**INFORME DE HITO DE CONTROL
N° 052-2026-OCI/5332-SCC**

**PROYECTO: “MEJORAMIENTO Y AMPLIACIÓN DEL
SERVICIO DE EDUCACIÓN SECUNDARIA DEL COLEGIO
POLITÉCNICO NACIONAL DEL SANTA, DISTRITO DE
CHIMBOTE - PROVINCIA DE SANTA - DEPARTAMENTO DE
ÁNCASH”, CUI 2492603**

**HITO DE CONTROL N°9: EJECUCIÓN DE OBRA A AGOSTO DE
2026**

IMAGEN N° 03
LONGITUD DE ANCLAJE SEGÚN EL EXPEDIENTE TÉCNICO

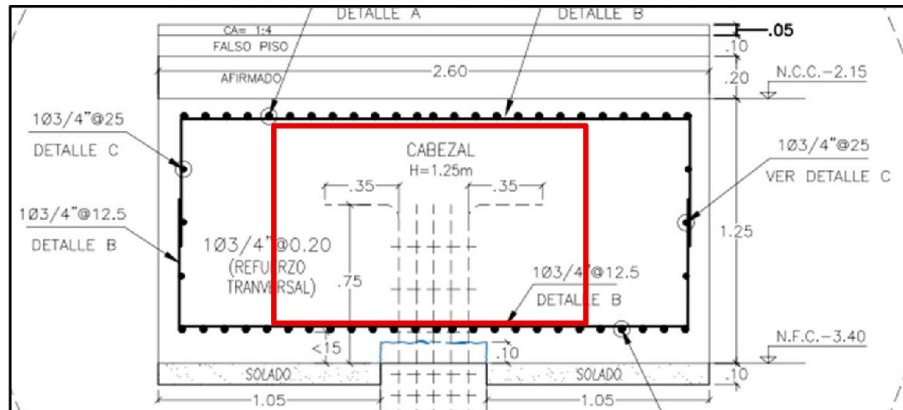
Al respecto, los planos de Estructuras – Cimentación – Detalles/Bloques 7 y 8, láminas E-78 y E-79, que forman parte del expediente técnico de la obra, establecen que los aceros longitudinales de los pilotes, de 1" de diámetro, deben disponer de una longitud de anclaje de 0,75 m, más 0,35 m correspondiente al gancho, el cual debe quedar embebido en el cabezal o zapata.

En las imágenes se observan aceros longitudinales cortados o rotos, los cuales no alcanzarían la longitud requerida para conformar el gancho de 0,35 m previsto en los planos y quedar adecuadamente embebidos en el cabezal o zapata. Asimismo, se advierten deformaciones en determinados aceros que modificarían su disposición y espaciamiento respecto de los demás elementos de refuerzo.

No obstante, las barras cortadas o rotas observadas durante la inspección no dispondrían de la longitud necesaria para conformar el gancho de 0,35 m y quedar embebidas conforme a la configuración prevista en los planos. Asimismo, se identificaron deformaciones y alteraciones en determinados aceros que modifican su alineamiento y disposición respecto de los demás elementos de refuerzo.

IMAGEN N° 08
COTA DE DESCABEZADO DE LOS PILOTES SEGÚN EL EXPEDIENTE TÉCNICO

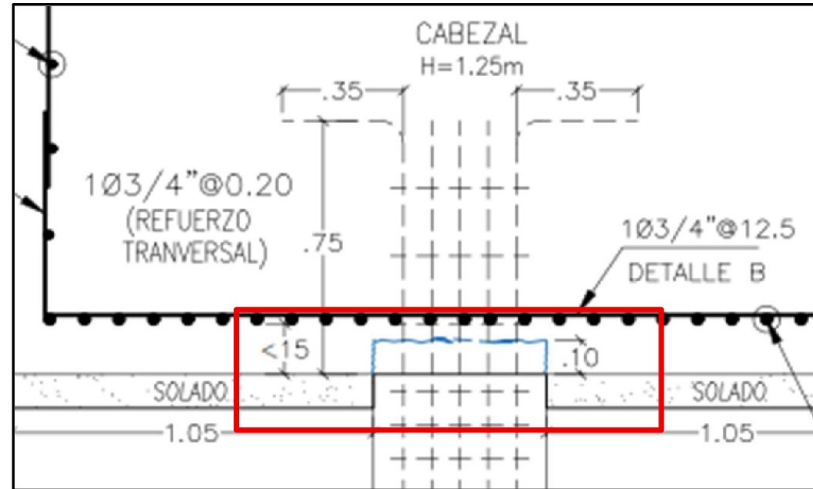
Durante el descabezado ejecutado mediante martillo neumático se advirtió que, en determinados pilotes, el concreto fue afectado **por debajo de la cota prevista en los planos**, evidenciándose desprendimientos y desmoronamientos en sectores de la sección que posteriormente quedarán embebidos en el cabezal o zapata.

Esta condición difiere de lo establecido en los planos del expediente técnico, los cuales señalan que el descabezado debe ejecutarse conservando una altura de concreto de $h = 0,10$ m sobre el nivel del solado.

Como consecuencia de ello, en determinados puntos del perímetro de los pilotes no se conserva uniformemente la altura de 0,10 m sobre el nivel del solado establecida en los planos del expediente técnico.

IMÁGENES N°s 11 Y 12

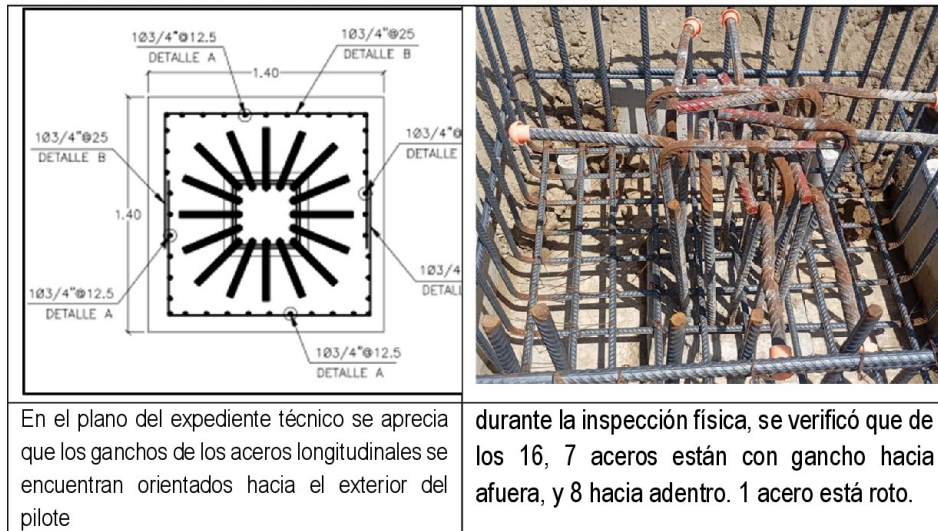
Los planos del expediente técnico establecen que los ganchos correspondientes a los aceros longitudinales de los pilotes deben orientarse hacia el exterior del pilote. No obstante, durante la inspección física se verificó que dicha disposición no se venía ejecutando uniformemente.

Asimismo, en los pilotes inspeccionados se identificaron 16 aceros longitudinales, de los cuales la mitad de los ganchos se orientan hacia adentro. Por consiguiente, la disposición observada difiere de la configuración establecida en los planos del expediente técnico:

IMAGEN N° 26
MINICARGADOR BOBCAT SIN EXTINTOR NI KIT ANTIDERRAME

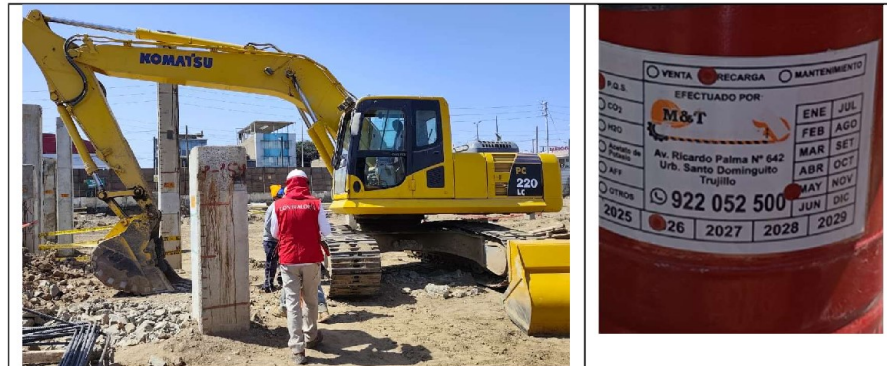
Se solicitó al operador del minicargador Bobcat la exhibición del extintor y kit antiderrame asignados al equipo, verificándose que **no contaba con ninguno de dichos implementos** al momento de la inspección:
